ASSUNTO  
ALTERAÇÃO DE GRAVAME VIÁRIO.

A alteração do gravame viário para redução do gabarito da Diretriz 6356, de 30,00 m para 17,50m, incidente na UEU 008 da MZ 7, conforme planta 2 anexa.

**RES. Nº 2357/11**

RES. Nº 2357/11

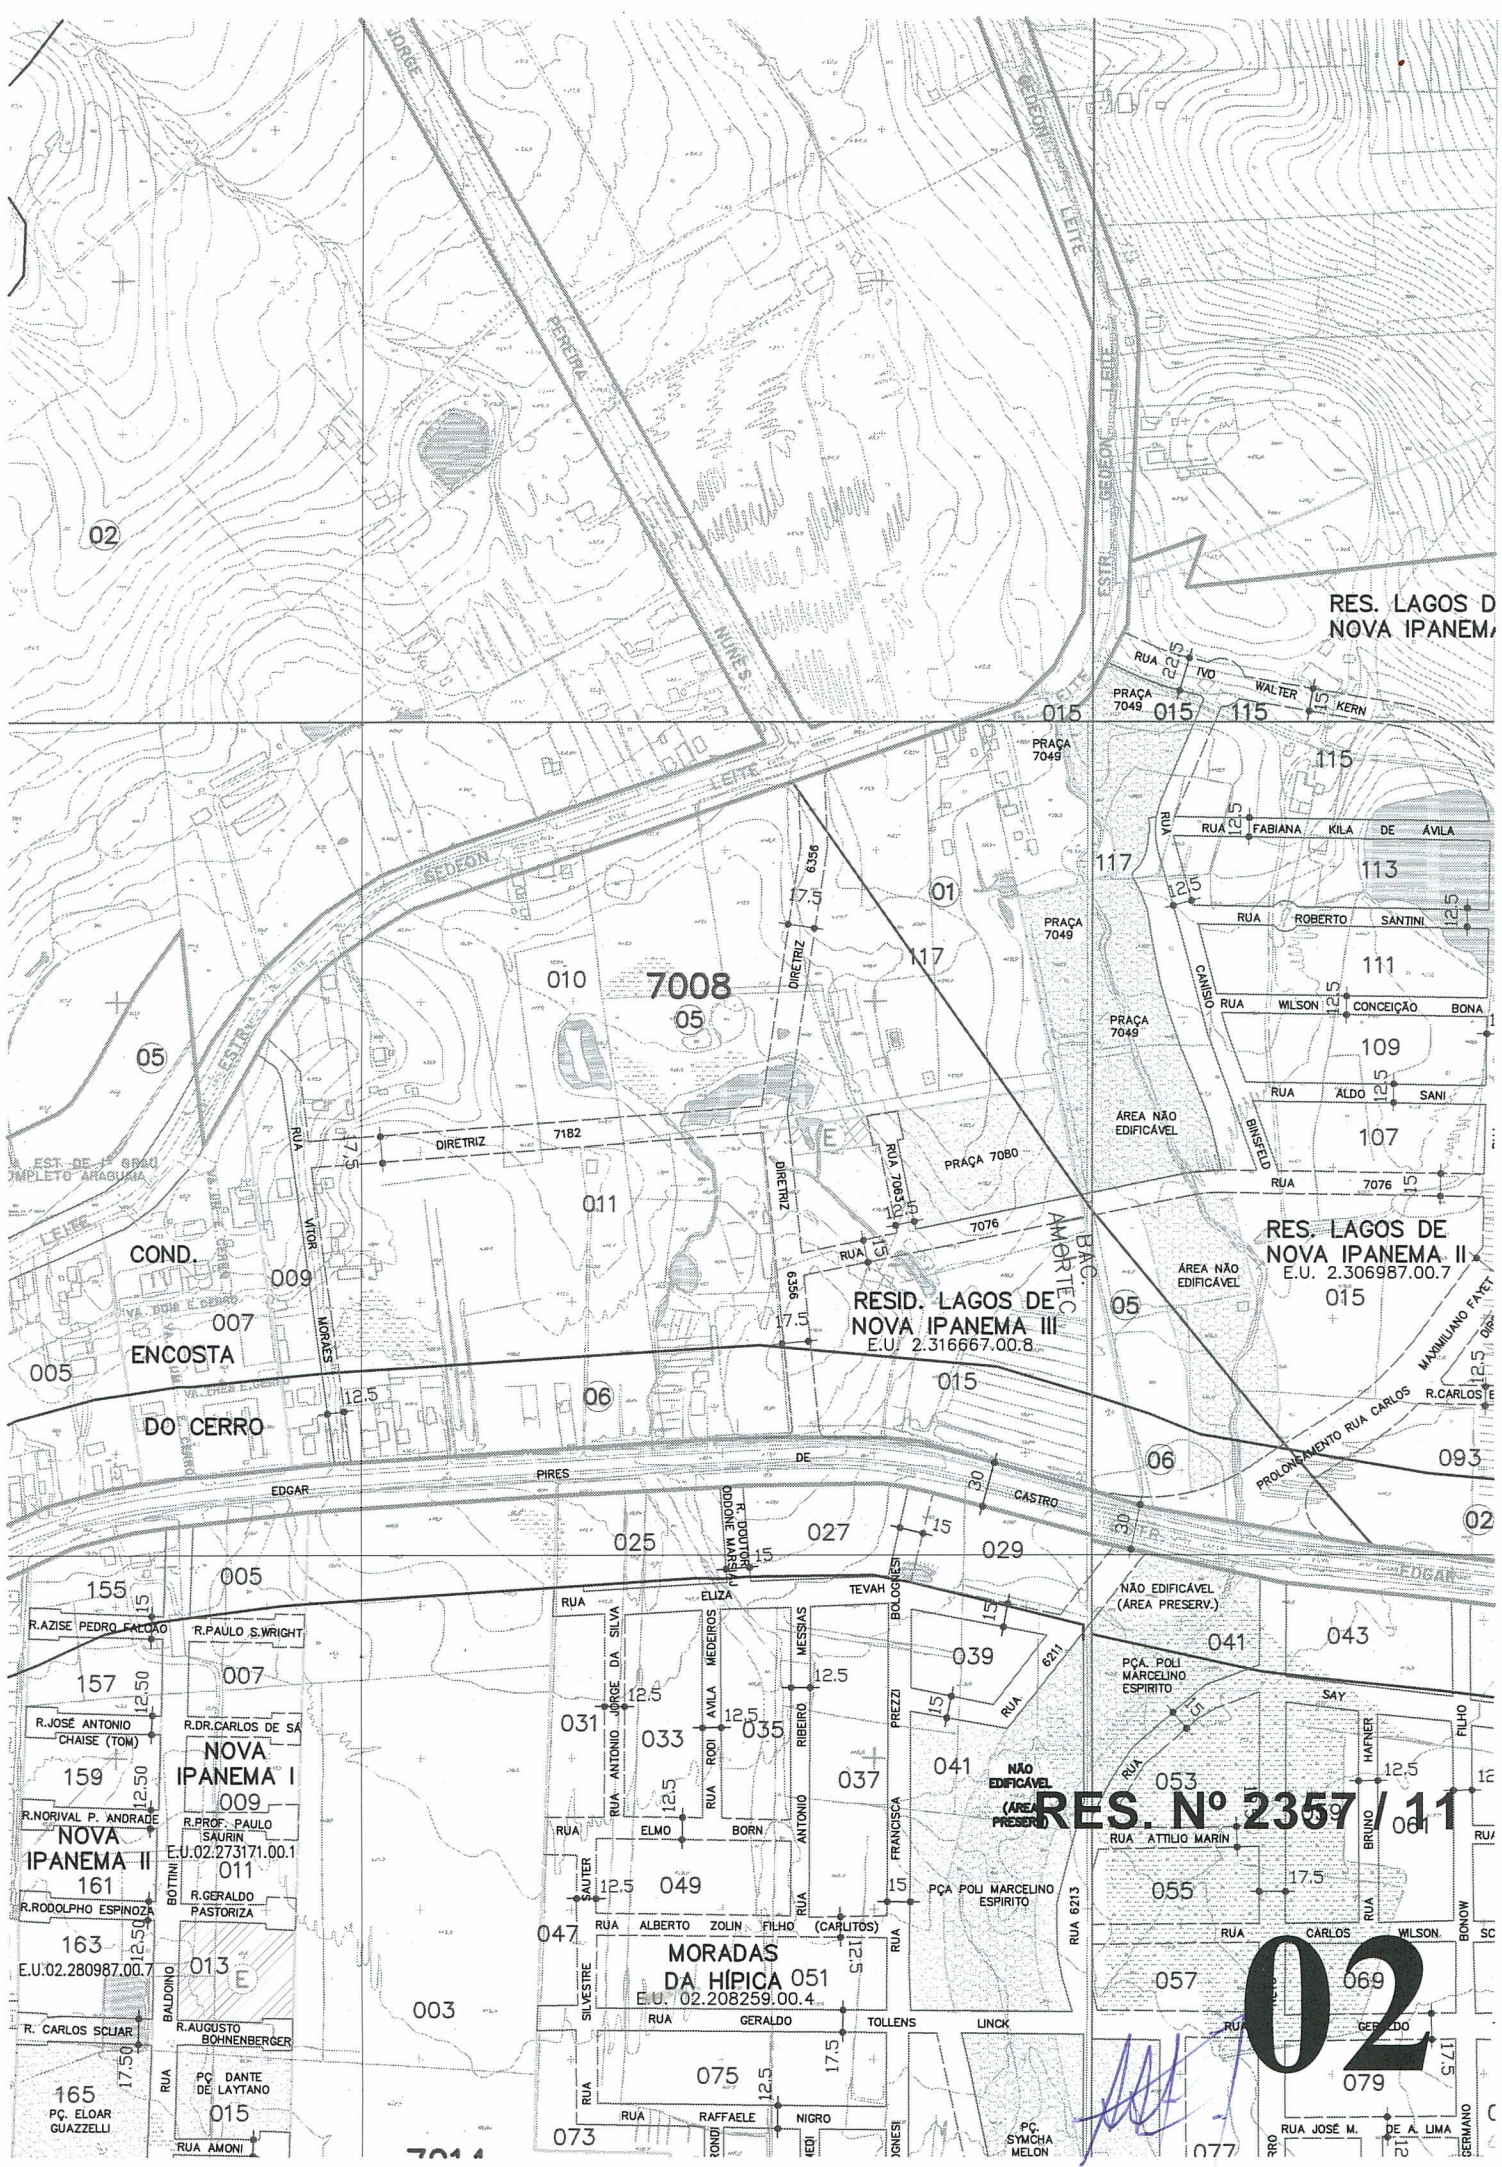
Desta forma, a presente Resolução altera o referido gravame incidente na Área de Ocupação Intensiva, para o Perfil Viário V.3.5 (Via Coletora de Contorno e Interiores das UEUs) cujo gabarito total corresponde a 17,50m (passeios: 2 x 2.75m, faixas de estacionamento: 2 x 2.50m e pista de rolamento: 7,00m).
